监 理 通 知 单

工程名称：江苏赛福天钢索股份有限公司 3MWp 分布式光伏发电项目

编号：ZHSUP-WXSFT-SN05

事由：关于电缆破损及电缆桥架事宜

电缆破损

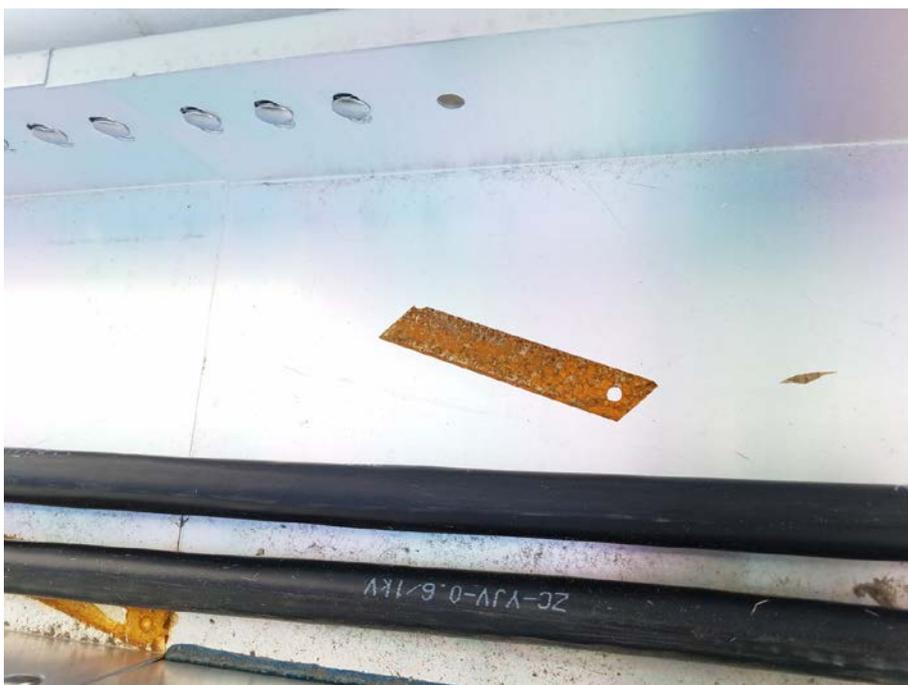
2017 年 11 月 28 日我监理项目部在现场专项巡视检查过程中发现现场电缆存在破损现象、电缆桥架内部残留施工垃圾未经清理就覆盖桥架盖板，具体详见附图。

以上问题请施工单位引起重视，存在安全隐患产品不得使用，严格按照规范图纸施工，按程序报验，确保项目质量合格和符合设计要求，到时我项目部进行事实跟踪监控复查，督促你方落实。
